1. Description des modifications

Date d'application en série: 22 septembre 2014.

A partir du numéro de série **1426209919550**.

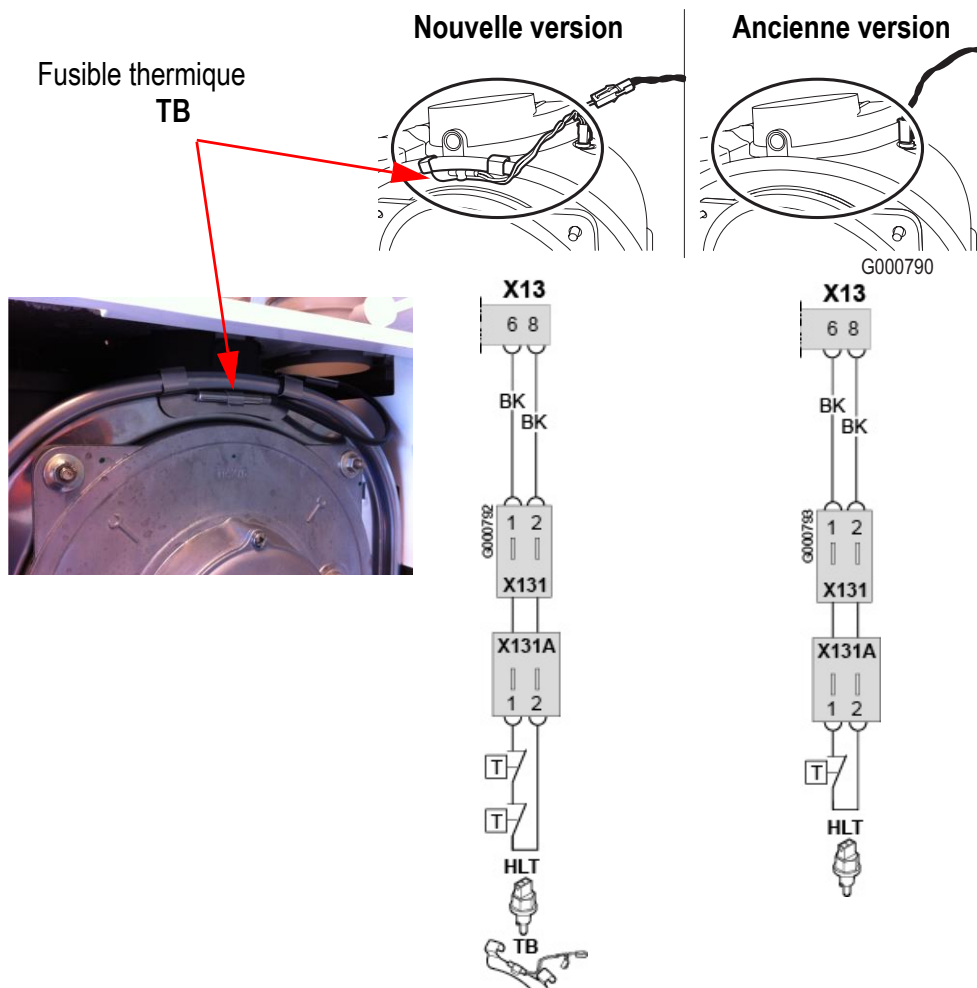
Un fusible thermique a été rajouté en partie supérieure de la plaque avant de l'échangeur. Le fusible thermique est raccordé en série avec le thermostat de sécurité surchauffe de l'échangeur thermique.

Le fusible thermique coupe la chaudière si la température atteint 128 °C et le code d'erreur E13 apparaît.

Lors de l'entretien annuel, vérifier l'isolation de plaque avant de porte foyer et remplacer impérativement les joints. En pièces de rechange, l'isolation de plaque foyer est livrée systématiquement avec un fusible thermique, à monter sur la plaque avant de l'échangeur.

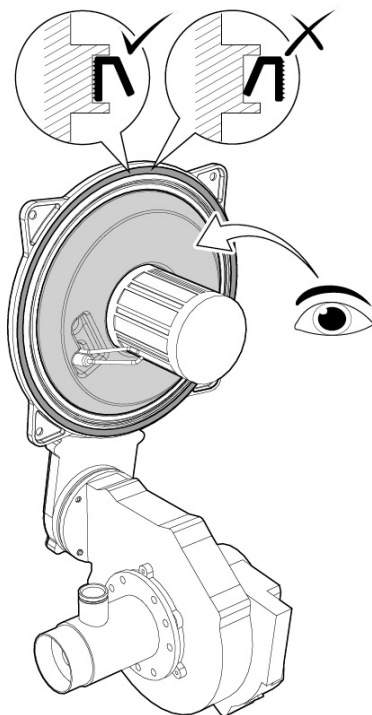
En cas d'apparition du code erreur **E13**, effectuer les opérations et contrôles suivants :

- ▶ Vérifier le câblage et les connexions,
- ▶ Vérifier la pression d'eau dans l'installation. Vérifier le fonctionnement de la pompe de circulation de la chaudière.
- ▶ Vérifier le thermostat de sécurité surchauffe de l'échangeur : s'il a déclenché, remplacer l'échangeur thermique
- ▶ Vérifier le fusible thermique (contact sec) : s'il a déclenché, le remplacer et remédier à la cause de la surchauffe. Vérifier le serrage de la plaque avant de l'échangeur.

En cas de défaut d'étanchéité, remplacer les pièces défectueuses, le disque isolant de la plaque avant et le joint de plaque foyer.

Veiller au bon positionnement du joint !

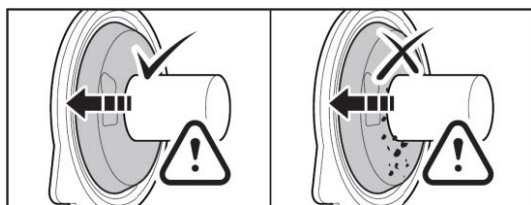
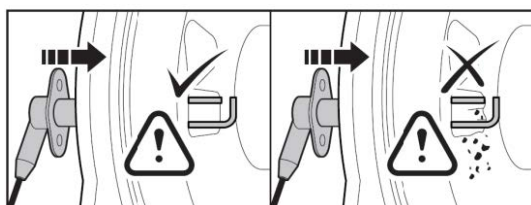
- A chaque ouverture, remplacer impérativement le joint d'étanchéité.
